Informationen zum Wettbewerb

Auslober
Stadt Dortmund
Stadtbahnbauamt
Viktoriastraße 15
44135 Dortmund

Wettbewerbsart
Begrenzter Wettbewerb gem. §§ 15 ff VOF
i.V.m. RAW 2004 (Regeln für die Aus-
lobung von Wettbewerbern) mit vorge-
schaltetem EU-weiten Bewerbungs-
verfahren; von 20 zugelassenen Teil-
nehmern waren 6 Büros vorausgewählt

1. Preis

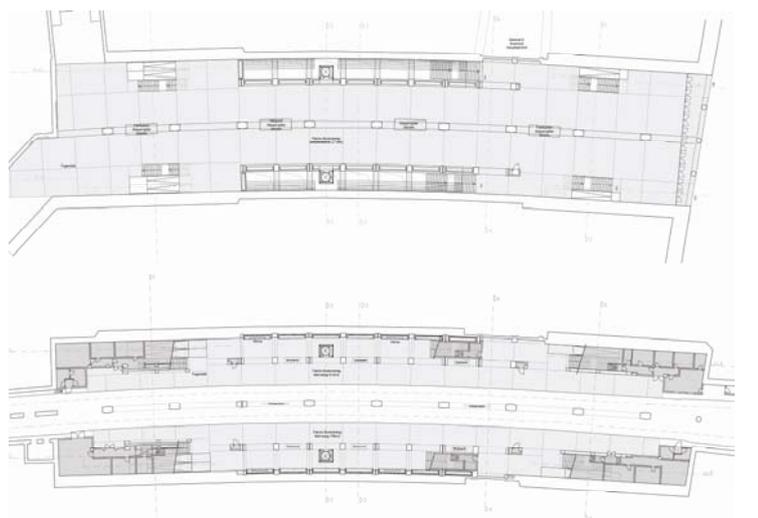
Dieses beinhaltet, dass die Struktur ein hohes Maß an Flexibilität hat und offen weiterentwickelt werden kann. Die Schwerpunkte an den Treppenabgängen sind intelligent herausgearbeitet worden: 1. durch Lichtverstärkung, 2. durch sichtbare Absenkung der Lichtkörper, wobei 3. die Seitenflächen als Informationsebene genutzt werden können.

Durch die Reduzierung auf den Rohbau und den modularen Ausbau der Rahmenkörper wird eine wirtschaftliche Lösung für möglich gesehen. Allerdings stellt sich die Frage, wie die Lochbleche als Staubfänger und mit ihren Lichtvernichtungseffekten vermieden werden können (Muster!).

Zudem muss die Oberfläche des Rohbaus so hergestellt werden, dass Staubablagerungen minimiert werden und in den unteren beiden Metern gegen Beschädigungen geschützt werden. Gleiches gilt für die Lichtwände im Bahnsteigbereich. Hier muss auch geklärt werden wie die notwendigen Bänke sich auswirken. Die Ausformung des Lichttores am Eingang wird aus technischen Gründen als problematisch gesehen (Beschädigung).

2. Preis

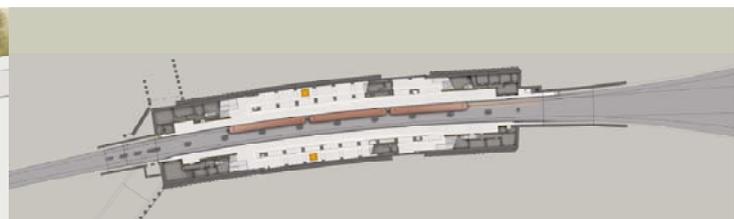
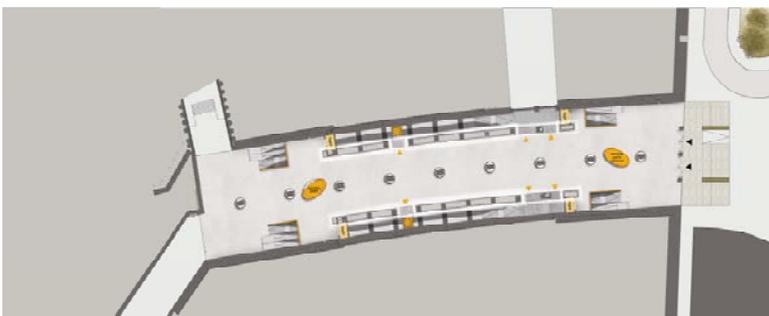
Der Entwurf besticht durch seine klare Konzeption von Plätzen und Straßen, die durch das Beleuchtungskonzept noch einmal gestärkt wird. Problematisch ist die Verlegung der Rampen und Stufen in dem Außenbereich.

Die Kopfseiten der Seitenschiffe sollten auf der Südseite geöffnet werden, um eine visuelle und akustische Transparenz zu ermöglichen.

Die Ausgewogenheit zwischen Grundbeleuchtung und Effektbeleuchtung muss überprüft werden, auch unter energetischen Aspekten.

Die Oberflächen der Böden und Wände sollten hinsichtlich der Werthaltigkeit und der Kosten noch einmal reflektiert werden.
